COA Hotel 't Elshuys Albergen

Onderzoek brandveiligheid

Project	COA Hotel 't Elshuys
Titel	Onderzoek brandveiligheid
Datum	30-9-2022
Onze referentie	BV22679-RP-001
Versie	1.0
Status	Definitief
Auteur	Dhr.  J
Gecontroleerd door	Dhr.  J
Contactgegevens	DVTadvies BV Savannahweg 25b 3542 AW Utrecht  +31 (0)30 -  J  info@dvtadvies.nl  www.dvtadvies.nl

Bijlage A: Overzicht gebreken

Brandwerendheid eis	Brandwerendheid	60 min. WBDBO
	Criteria	EW
	Richting	Tweezijdig
	Pui merk	A

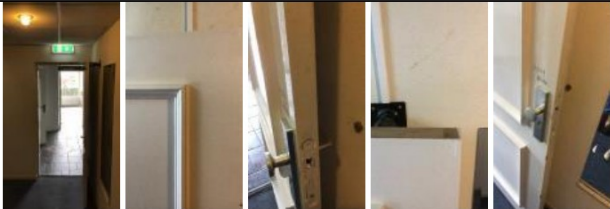
Puiconstructie	Gebrek(en)	De benodigde expertise neemt exponentieel toe bij het bepalen van de mate van brandwerendheid gerelateerd aan het criterium van 60 minuten, dit gezien de complexiteit van de materie. Het is voor DVTadvies niet mogelijk een volledig (door bevoegd gezag) gedragen oordeel uit te brengen over deze situatie.
	Maatregel(en)	- B.EJ.01 - Met behulp van expert judgement dient te worden vastgesteld of de puiconstructie voldoet. Rekening houden met de volgende maatregelen: B.DE.04 - De bestaande deur vervangen door een brandwerende deur (kleur n.t.b.). Uitvoering conform bestaand. Aanvullend dient het beslag aangepast te worden zodat: - B.DE.06 - Het cilinderslot vervangen door een knopcilinder. Deze dient te passen binnen het bestaande sluitplan

Brandwerendheid eis	Brandwerendheid	60 min. WBDBO
	Criteria	EW
	Richting	Tweezijdig
	Pui merk	B
	Opmerking(en)	De situatie komt twee keer voor in het gebouw

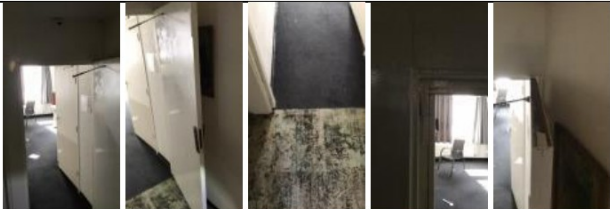
Puiconstructie	Gebrek(en)	De benodigde expertise neemt exponentieel toe bij het bepalen van de mate van brandwerendheid gerelateerd aan het criterium van 60 minuten, dit gezien de complexiteit van de materie. Het is voor DVTadvies niet mogelijk een volledig (door bevoegd gezag) gedragen oordeel uit te brengen over deze situatie.
	Maatregel(en)	B.EJ.01 - Met behulp van expert judgement dient te worden vastgesteld of de puiconstructie voldoet. Rekening houden met de volgende maatregelen: B.DE.04 - De bestaande deur vervangen door een brandwerende deur (kleur n.t.b.). Uitvoering conform bestaand.

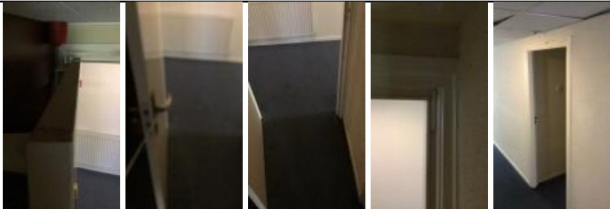
Overige puiconstructies	Gebrek(en)	De volledige puiconstructie voldoet niet aan de gestelde eis.
Kozijn/paneel	Gebrek(en)	De aanslagbreedte op het kozijn is onvoldoende en voldoet niet aan de gestelde eis., Het kozijn voldoet niet aan de gestelde eis.
	Maatregel(en)	B.KO.04 - De aanslagbreedte vergroten met minimaal dezelfde houtsoort (zie bestekpost).
Deur	Gebrek(en)	De deur voldoet met zijn huidige opbouw niet aan de gestelde eis.
	Maatregel(en)	• B.BE.02 - Het glas vervangen door brandwerend isolatieglas • B.BE.03 - De bestaande glaslaten in de deur vervangen door hardhouten glaslaten. • B.DE.01 - De deur rondom voorzien van een bij verhitting opschuimende strip.

• B.MV.08 - Het ventilatierooster in de deur vervangen door een brandwerend ventilatierooster.
--	--	---

Brandwerendheid eis	Brandwerendheid	60 min. WBDBO
	Criteria	EW
	Richting	Tweezijdig
	Onderdeel	Wand
	Pui merk	G

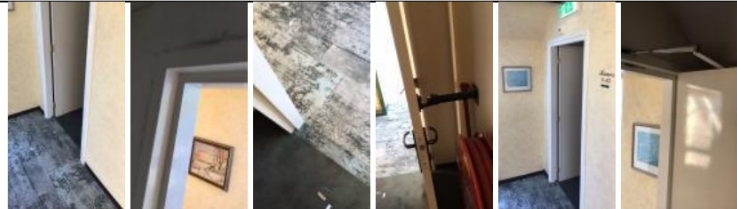
Puiconstructie	Gebrek(en)	De benodigde expertise neemt exponentieel toe bij het bepalen van de mate van brandwerendheid gerelateerd aan het criterium van 60 minuten, dit gezien de complexiteit van de materie. Het is voor DVTadvies niet mogelijk een volledig (door bevoegd gezag) gedragen oordeel uit te brengen over deze situatie.
	Maatregel(en)	B.EJ.01 - Met behulp van expert judgement dient te worden vastgesteld of de puiconstructie voldoet. Rekening houden met de volgende maatregelen: B.DE.04 - De bestaande deur vervangen door een brandwerende deur (kleur n.t.b.). Uitvoering conform bestaand.

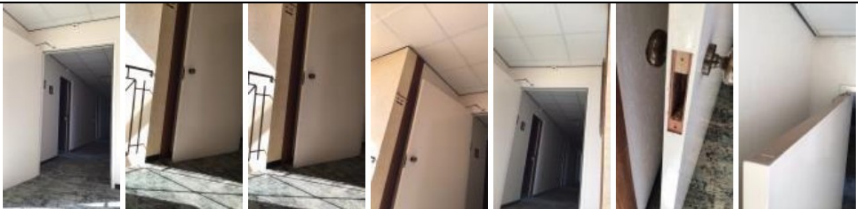
Overige puiconstructies	Gebrek(en)	De benodigde expertise neemt exponentieel toe bij het bepalen van de mate van brandwerendheid gerelateerd aan het criterium van 60 minuten, dit gezien de complexiteit van de materie. Het is voor DVTadvies niet mogelijk een volledig (door bevoegd gezag) gedragen oordeel uit te brengen over deze situatie.
	Maatregel(en)	B.EJ.01 - Met behulp van expert judgement dient te worden vastgesteld of de puiconstructie voldoet. Rekening houden met de volgende maatregelen: B.DE.04 - De bestaande deur vervangen door een brandwerende deur (kleur n.t.b.). Uitvoering conform bestaand.

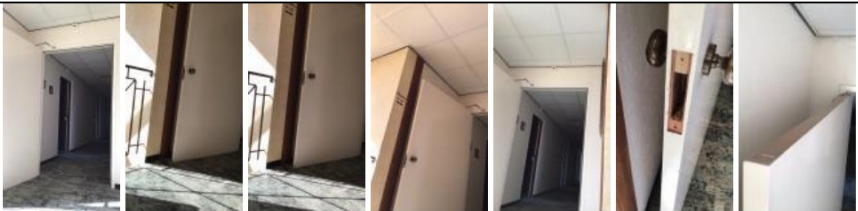
Overige puiconstructies	Gebrek(en)	De volledige puiconstructie voldoet niet aan de gestelde eis.
Deur	Gebrek(en)	De deur (multiplex, 38 mm dik) voldoet met zijn huidige opbouw niet aan de gestelde eis.
	Maatregel(en)	B.DE.04 - De bestaande deur vervangen door een brandwerende deur (kleur n.t.b.). Uitvoering conform bestaand.

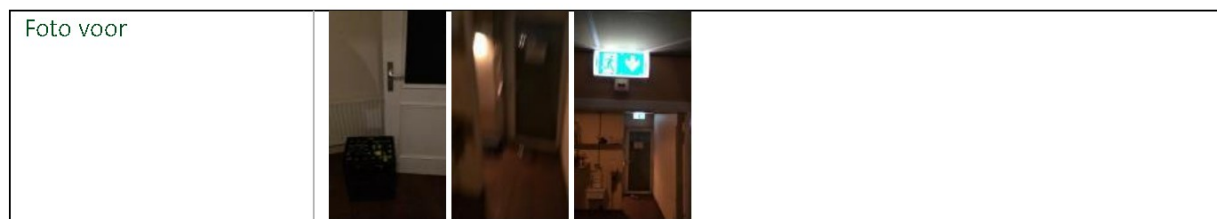
Veilig vluchten	Gebrek(en)	- De deur in de vluchtroute is voorzien van een nachtslot. - De nooddeur is niet voorzien van het opschrift 'nooddeur vrijhouden'. - Voor de nooddeur zit een rolluik waardoor men niet in één handeling gebruik kan maken van de nooddeur.
	Maatregel(en)	- B.DE.06 - Het cilinderslot vervangen door een knopcilinder. Deze dient te passen binnen het bestaande sluitplan. - B.DE.16 - De nooddeur voorzien van het opschrift "nooddeur vrijhouden" of "nooduitgang" conform de NEN3011. - DVTadvies adviseert om het rolluik te verwijderen. Door de aanwezigheid van beveiliging/ camerabewaking is het aannemelijk dat het rolluik geen toegevoegde waarde heeft. Indien het rolluik gehandhaafd blijft is het advies om het rolluik aansluiten op de bestaande brandmeld- en ontruimingsalarminstallatie zodat bij een ontruimingsalarm het rolluik omhoog gestuurd kan worden.

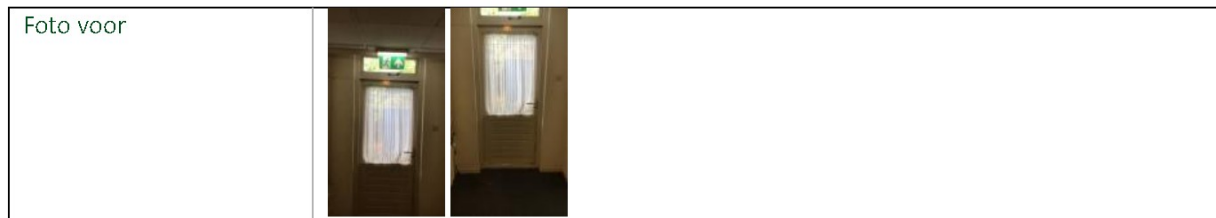
Veilig vluchten	Gebrek(en)	- De deur in de vluchtroute is voorzien van een nachtslot. - De nooddeur is niet voorzien van het opschrift 'nooddeur vrijhouden'.
	Maatregel(en)	- B.DE.06 - Het cilinderslot vervangen door een knopcilinder. Deze dient te passen binnen het bestaande sluitplan. - B.DE.16 - De nooddeur voorzien van het opschrift "nooddeur vrijhouden" of "nooduitgang" conform de NEN3011.

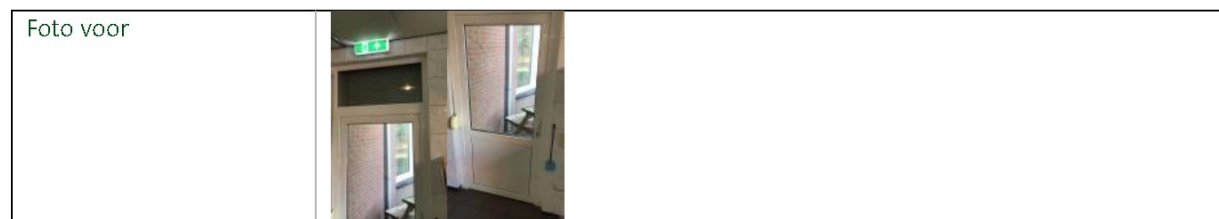
Veilig vluchten	Gebrek(en)	Er hangen gordijnen voor de deur waardoor de nooddeur niet eenvoudig te gebruiken is.
	Maatregel(en)	De gordijnen dienen verwijderd te worden en opnieuw aangebracht te worden op de nooddeur zelf. Aandacht dat voor het nieuwe vlekkenplan dat ruimte BG-01 een kantoor geworden is. Hierdoor dient er rekening gehouden dat de toegangsdeur van de ruimte wordt voorzien van paniek beslag.

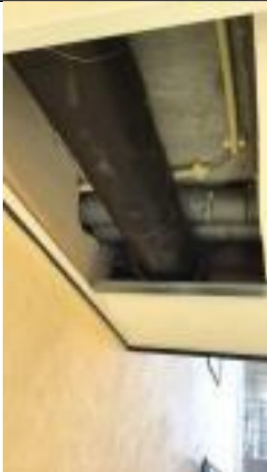
Metalen doorvoeringen	Gebrek	De metalen leiding is niet/onvoldoende voorzien van een brandwerende maatregel.
	Aantal	6
	Afmeting	Ø22 mm Ø50 mm
	Maatregel	B.DO.11 - Metalen leidingdoorvoer, in grote sparing. De sparing afdichten met harde persing steenwolisolatie. De leiding voorzien van een steenwolisolatieschaal.
Kunststof doorvoeringen <32mm	Gebrek	De kabel/leiding is onvoldoende of niet voorzien van een brandwerende maatregel.
	Aantal	6
	Maatregel	B.DO.12 - De kunststof doorvoering voorzien van brandwerende coating.
Opmerkingen	Gebrek	De naden tussen de wand en het bouwkundig plafond zijn niet correct voorzien van een brandwerende maatregel.
	Aantal	1
	Afmeting	20.000 mm (I)
	Maatregel	B.CO.01 - De naden (< 20mm) afdichten met brandwerende kit.
